Brněnské vodárny a kanalizace, a.s.

„Kalové hospodářství ČOV Brno – Modřice – Zhotovitel stavby“

VYSVĚTLENÍ, ZMĚNA NEBO DOPLNĚNÍ ZADÁVACÍ DOKUMENTACE

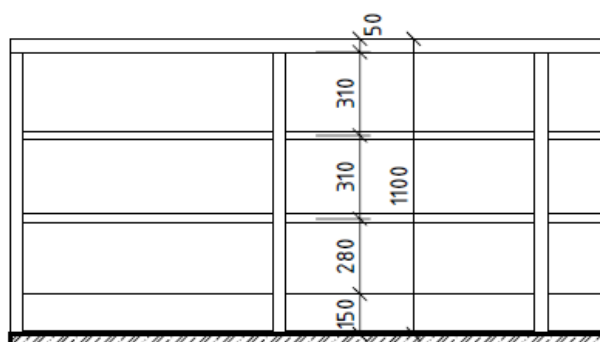
Dotaz č. 39:

V soupisu prací byly opraveny položky č 501, 502,503, 504, 505 a 506.

SCHEMA ZÁBRADLÍ V = 1100 mm

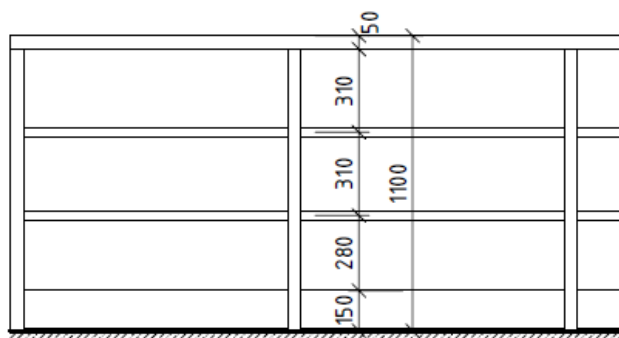
Dotaz č. 49:

Dle PD „DPS-4700-ASŘ-SPC-001_PSV.R3.Shared“ prvek Z3 01 až Z3 05

SCHEMA ZÁBRADLÍ V=1100 mm

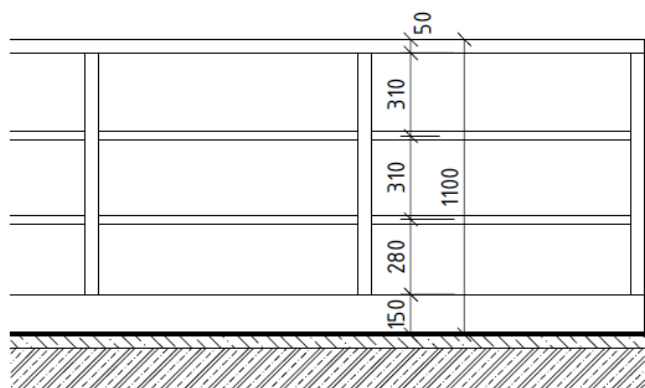
Dotaz č. 54:

Dle PD „DPS-4701-ASR-SPC-001_PSV.R3.Shared“ prvky Z3 01 až Z3 05:

SCHEMA ZÁBRADLÍ V=1100 mm

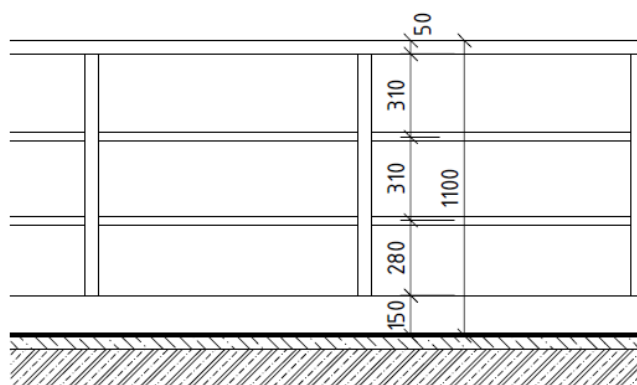
Dotaz č. 58:

Dle PD „DPS-4702-ASR-SPC-001_PSV.R3.Shared“ prvky Z3 01 až Z3 05:
